Additif 42: Règlement No 43

Révision 2 – Amendement 5

Complément 12 à la version originale du Règlement: Date d'entrée en vigueur: 24 Octobre 2009

**PRESCRIPTIONS UNIFORMES RELATIVES À L'HOMOLOGATION DES
VITRAGES DE SÉCURITÉ ET DE L'INSTALLATION DE CES VITRAGES
SUR LES VÉHICULES**

«Vitres en verre feuilleté autres que les pare-brise

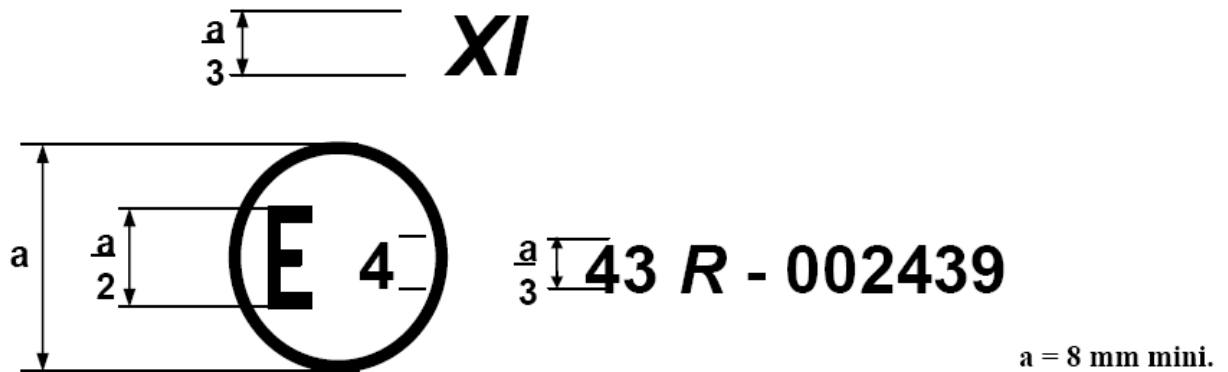
Ajouter l'exemple de marque d'homologation, libellé comme suit:

La marque d'homologation ci-dessus, apposée sur une vitre en verre feuilleté autre qu'un pare-brise, indique que l'élément en question a été homologué aux Pays-Bas (E 4) conformément au Règlement n° 43 sous le numéro d'homologation 002439. Le numéro d'homologation indique que l'homologation a été délivrée conformément aux prescriptions du Règlement n° 43.».
